REFONTE DU PLAN DE CIRCULATION DU QUARTIER LOUVRE OPERA

Restitution du questionnaire effectué en novembre 2022 sur les propositions
de la Mairie de Paris Centre

Réunion du conseil de quartier le 12 décembre 2022

Point 9 : rue Molière

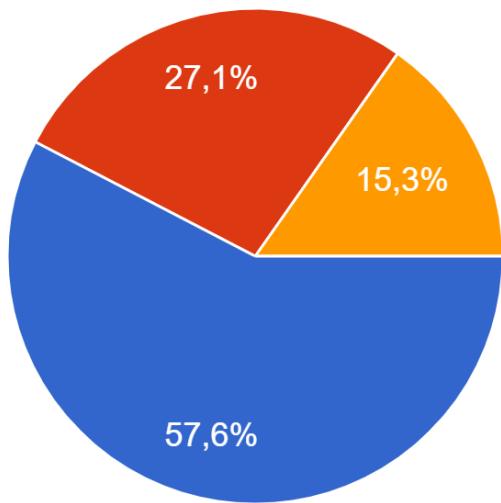
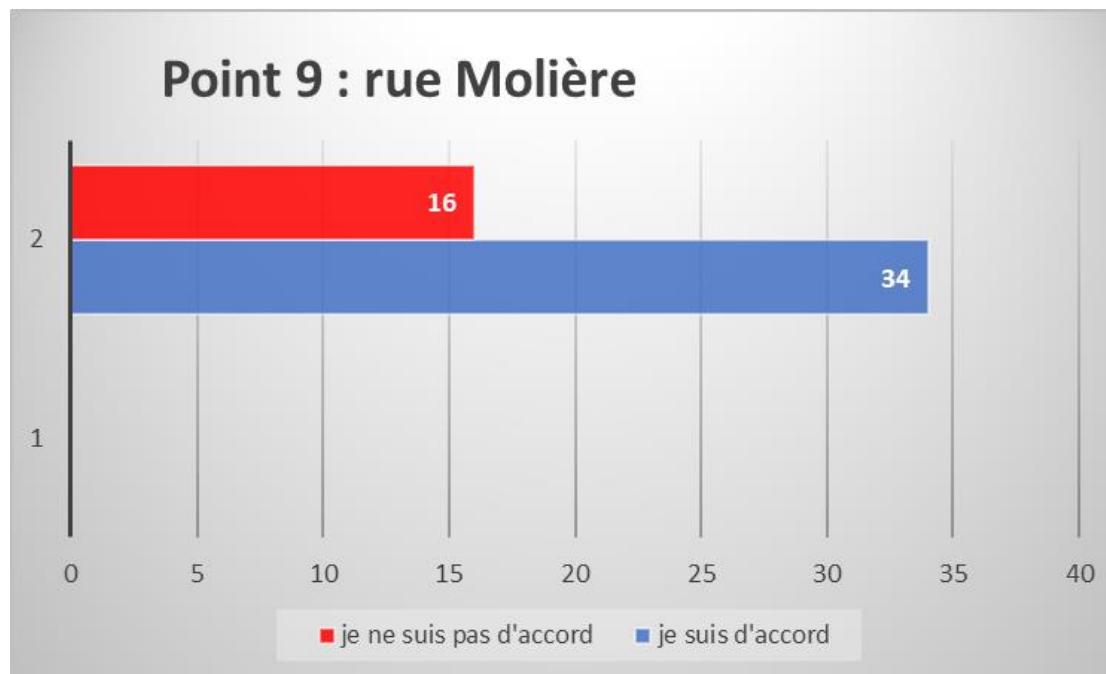
👍 rue avec peu de trafic, mise en valeur de la fontaine Molière

👎 Risque de report sur le bas de la rue de Richelieu

Point C : rue des Colonnes

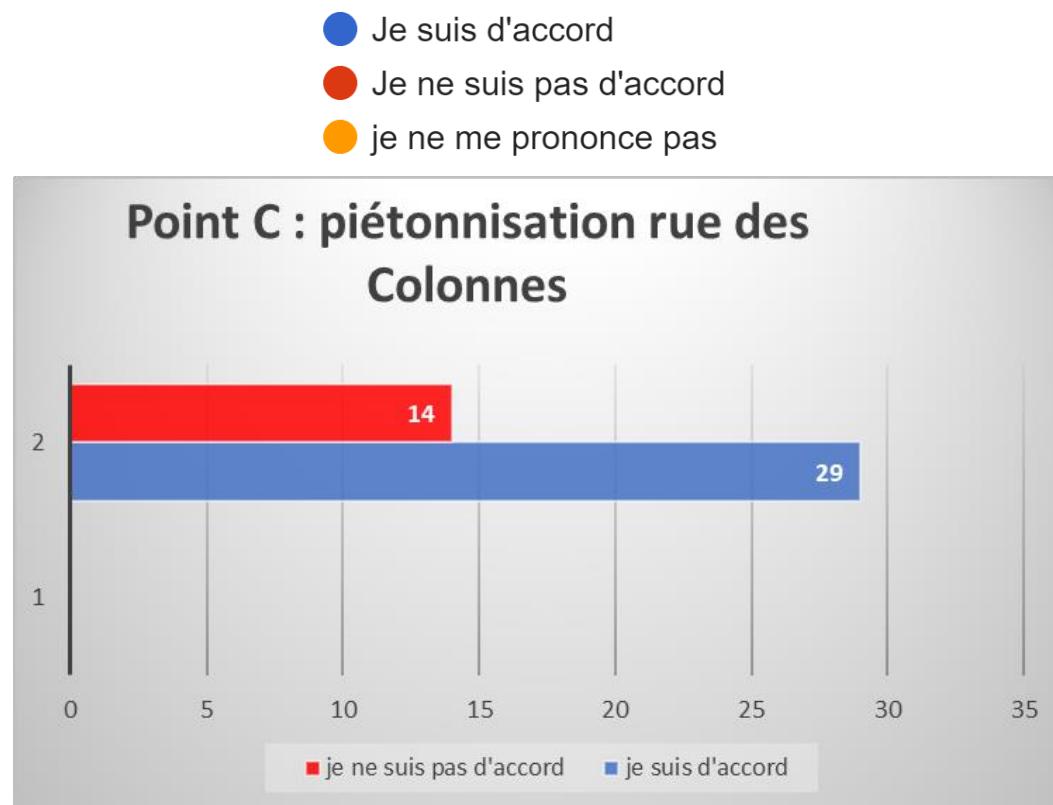
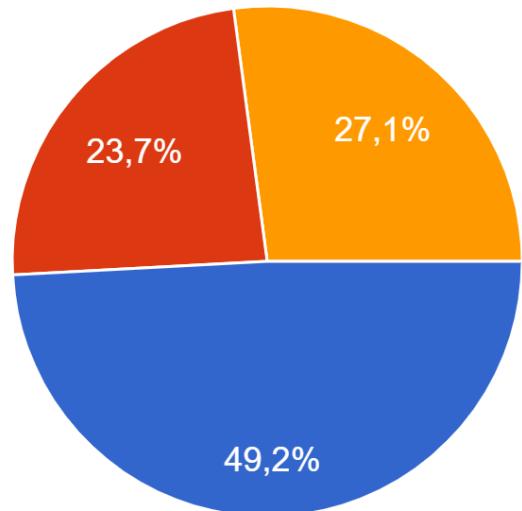
👍 mise en valeur d'une jolie rue, alternative au passage piétons sous les arcades privées

👎 nuisances inhérentes à toute piétonnisation (terrasses, attroupements)

Point 14 : rues Croix des Petits-Champs et Colonel Driant

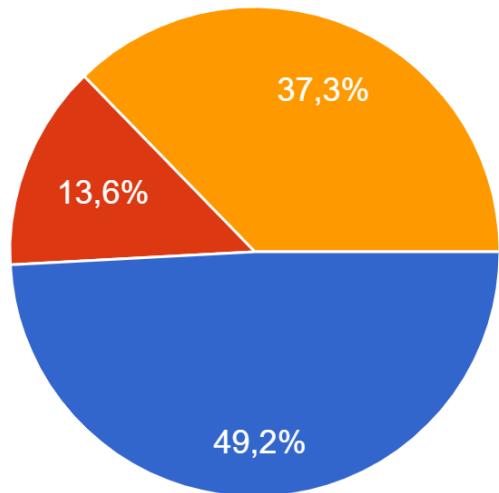
statu quo nécessaire pour soulager la rue du Louvre

le risque de circulation excessive pourrait se régler par végétalisation, ralentisseurs, piste cyclable.

Point 15 : Guichets du Louvre

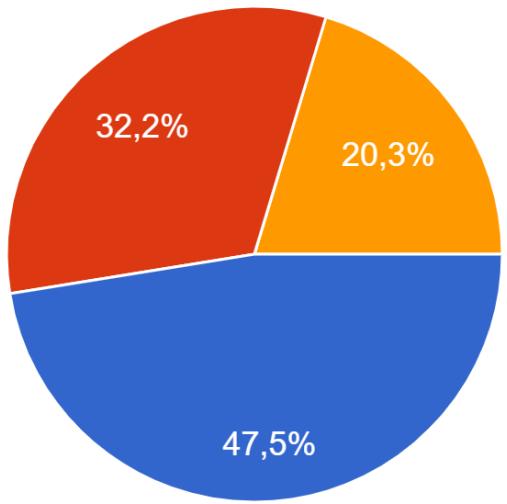
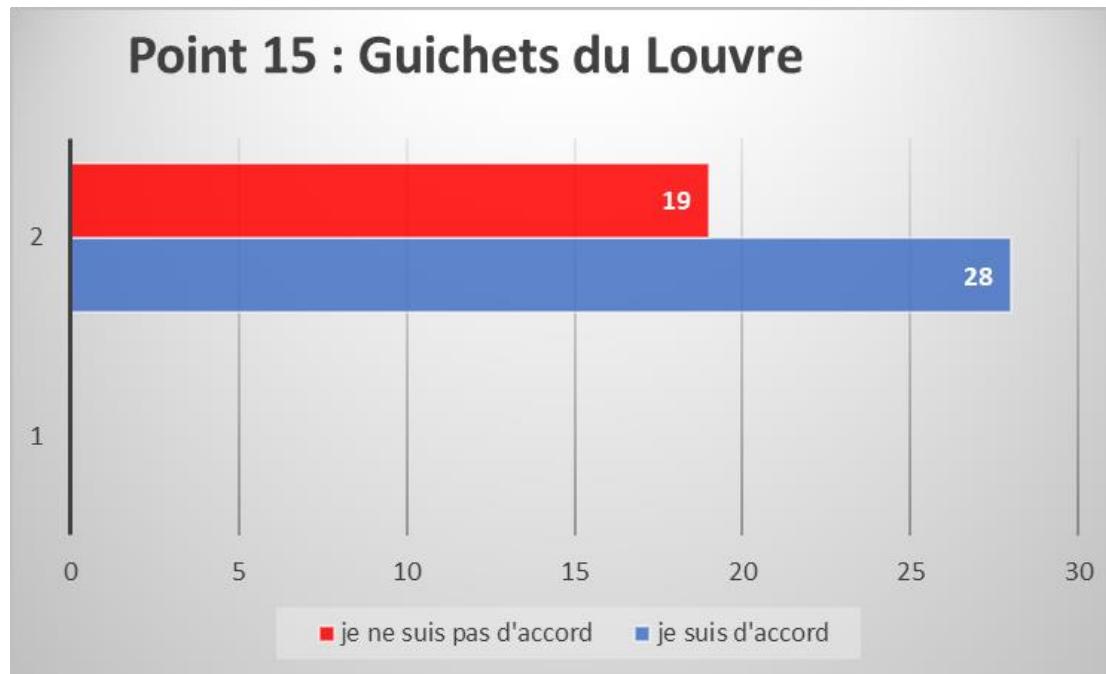
Très forte demande pour rétablir l'accès au guichet actuellement fermé pour les habitants de Paris Centre. Cela est considéré comme indispensable pour rejoindre la rive gauche et alléger le flux rues de Rivoli et du Louvre.

Point 11: rue Vivienne

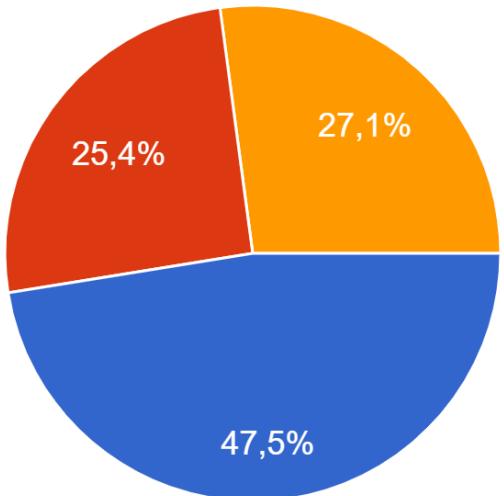
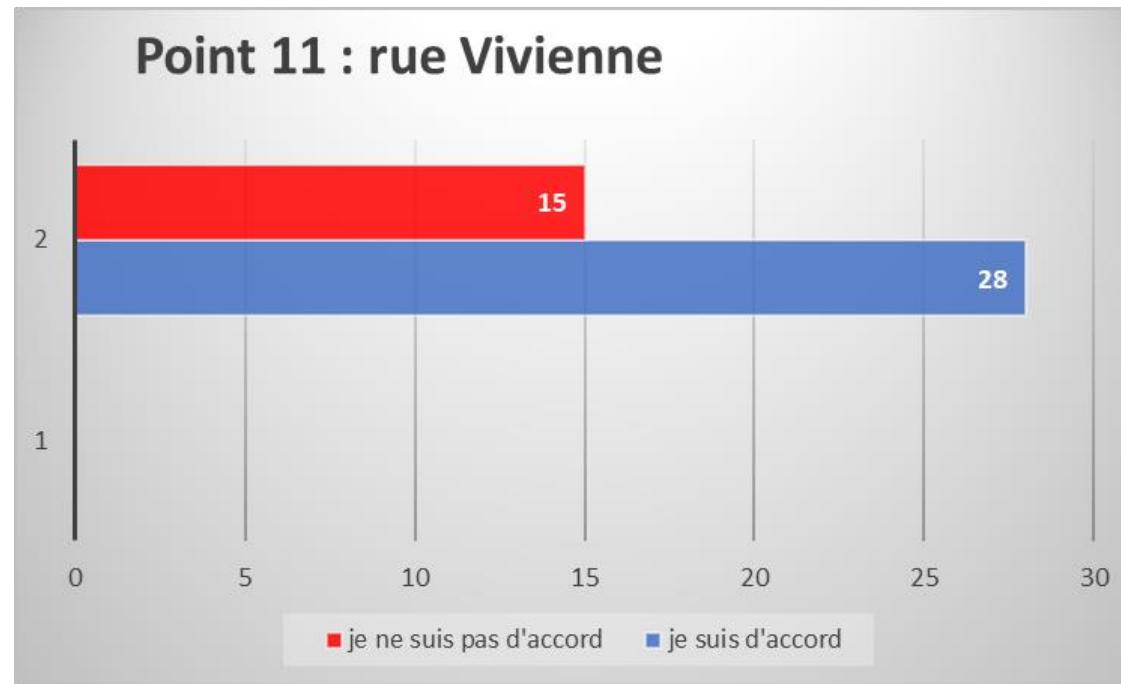
Bien que minoritaires en voix, nombreuses demandes de riverains pour une transformation de cette rue en desserte locale.

Point 5 a : axe Petits-Champs/Danielle Casanova/Capucines

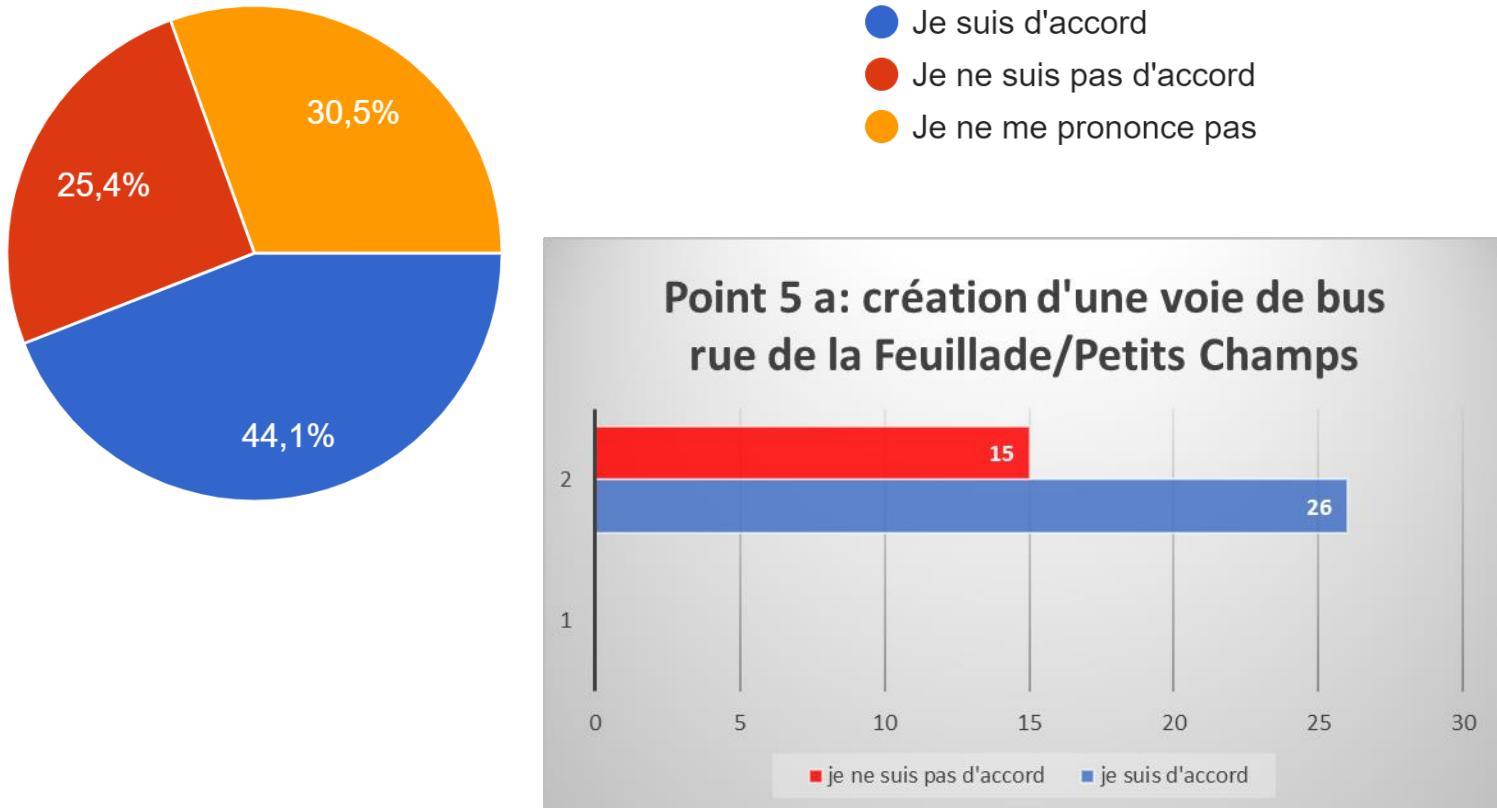
Bien que globalement soutenue, la création d'une voie de bus inquiète les riverains qui craignent des difficultés pour accéder à leur domicile et préfèreraient que l'on mette en place des moyens de contrôle pour faire respecter la signalétique actuelle.

Point 1 : rue Saint Honoré

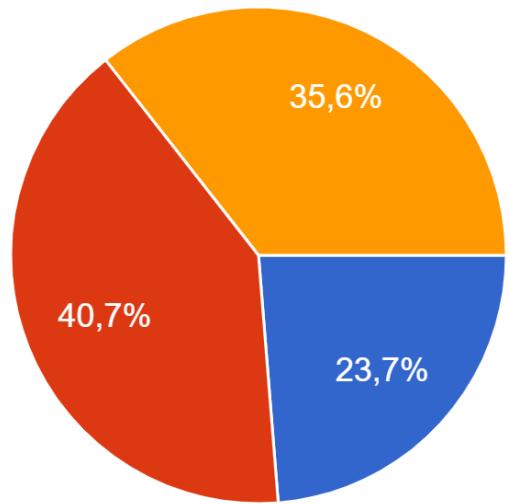
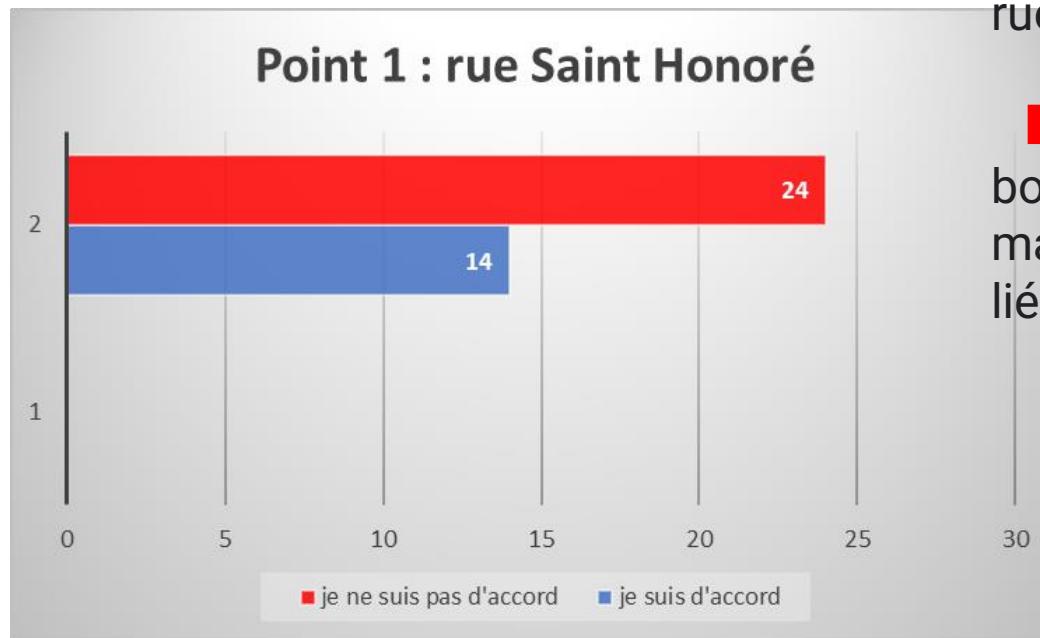
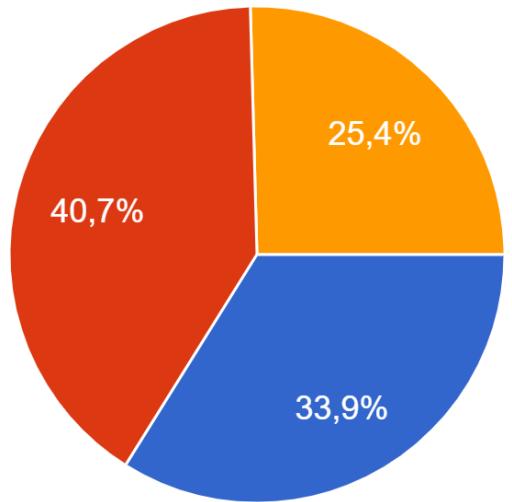
👍 limitation du flux
qui engorge du sud de
l'avenue de l'Opéra et de la
rue du Louvre

👎 création de
bouchons et de pollution,
manque de fluidité, danger
lié aux rues en tête-bêche

Points Rivoli

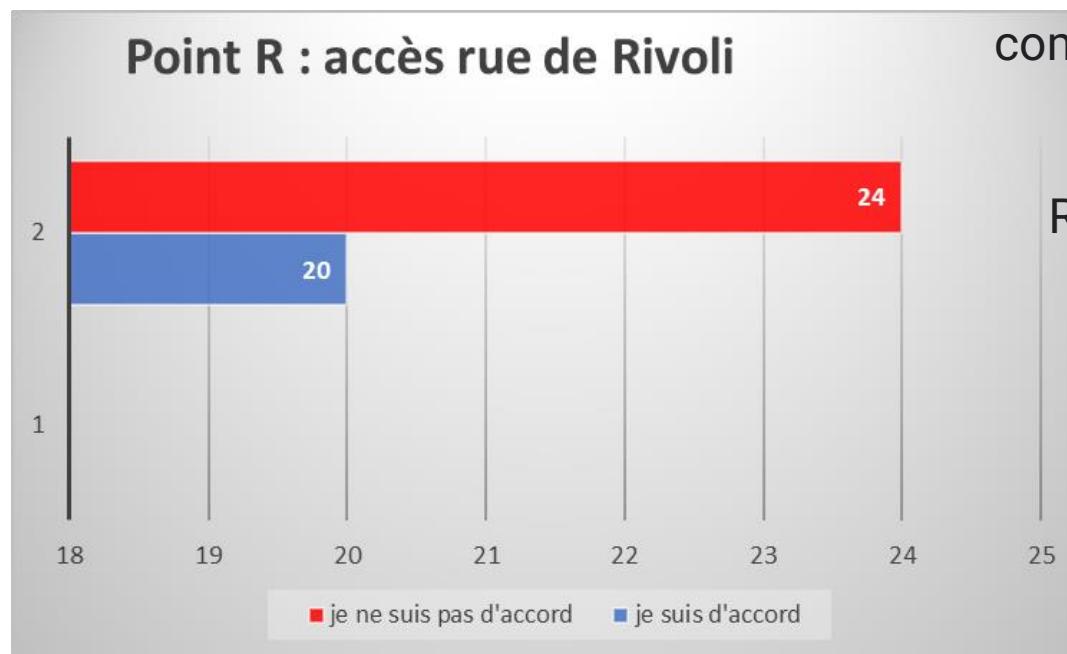
Nombreux commentaires portant sur les restrictions de circulation de la rue de Rivoli plus que sur les 3 rues concernées par la proposition.

Point 5 : axe Petits-Champs/Danielle Casanova/Capucines

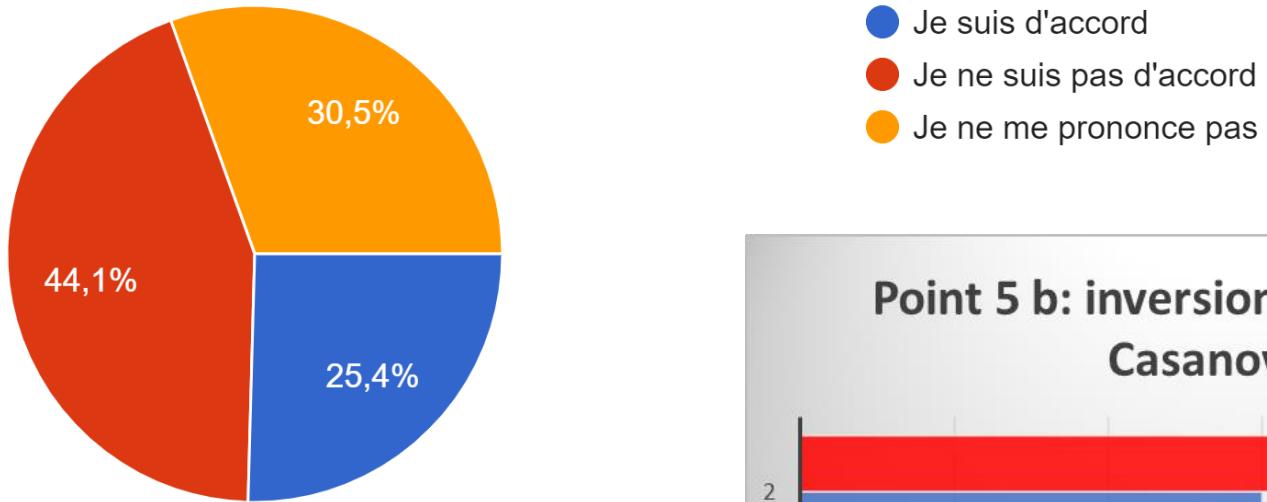
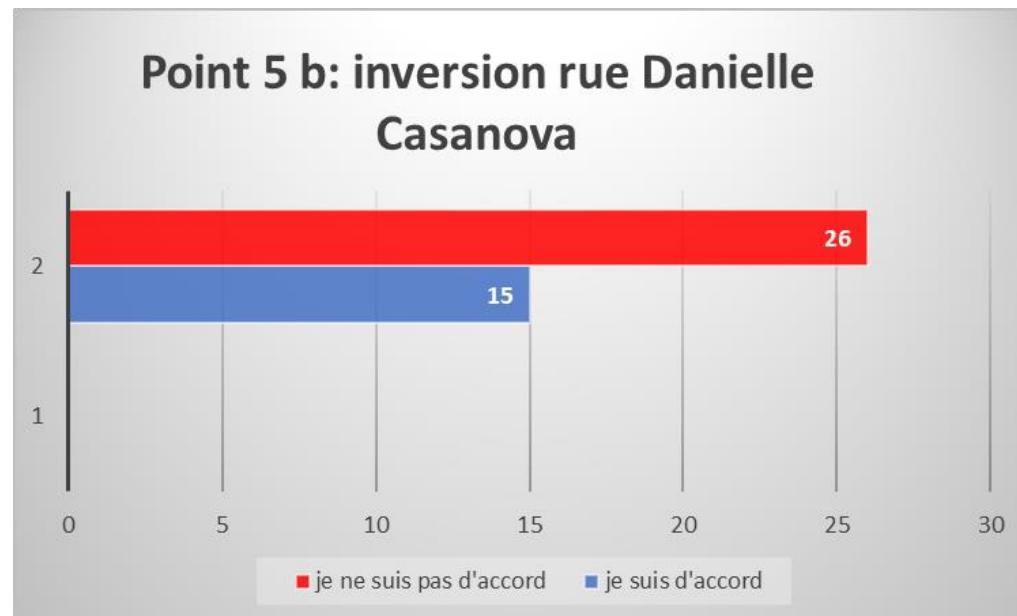
! Avis défavorable à 5b principalement à cause du manque de fluidité que l'inversion de la circulation générerait.

Point 10 : rues Sainte Anne et de Gramont

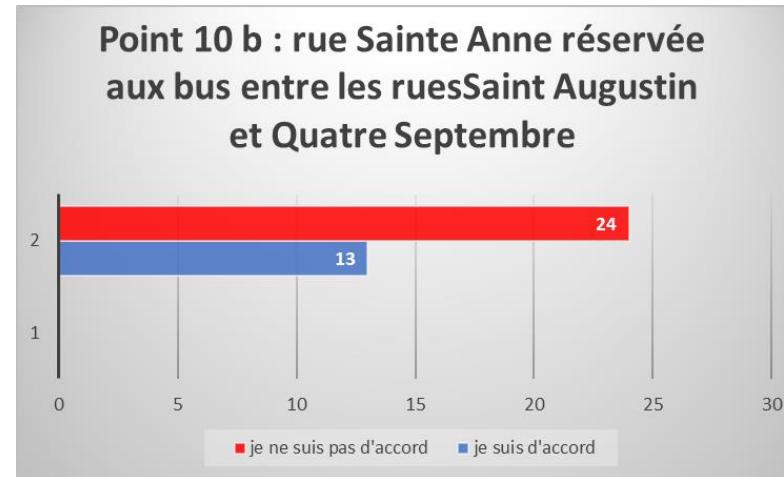
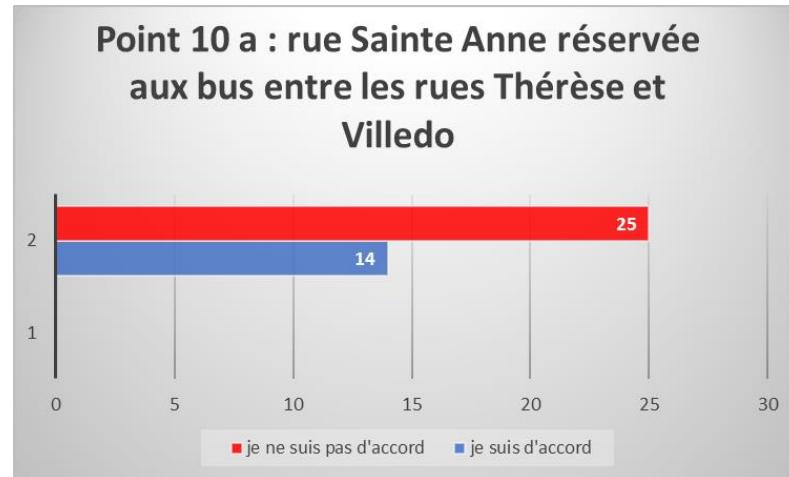
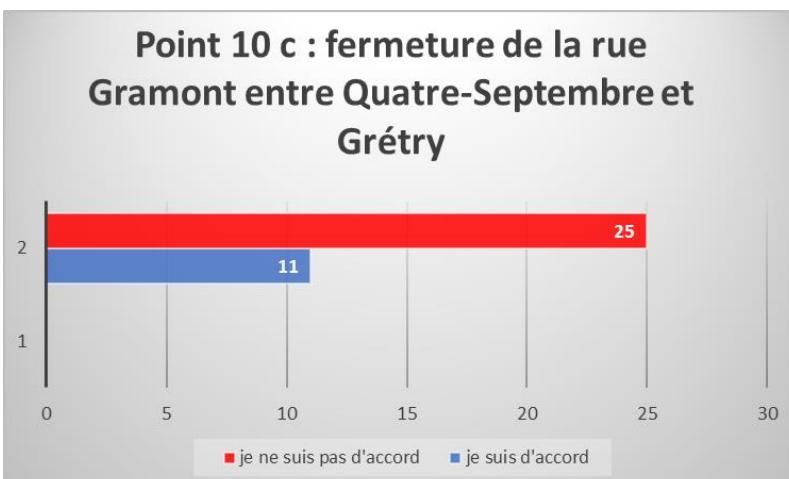
Positions divergentes concernant le rue de Gramont

! Oppositions liées à la complexité du dispositif pour les riverains et aux répercussions sur les rues environnantes actuellement calmes
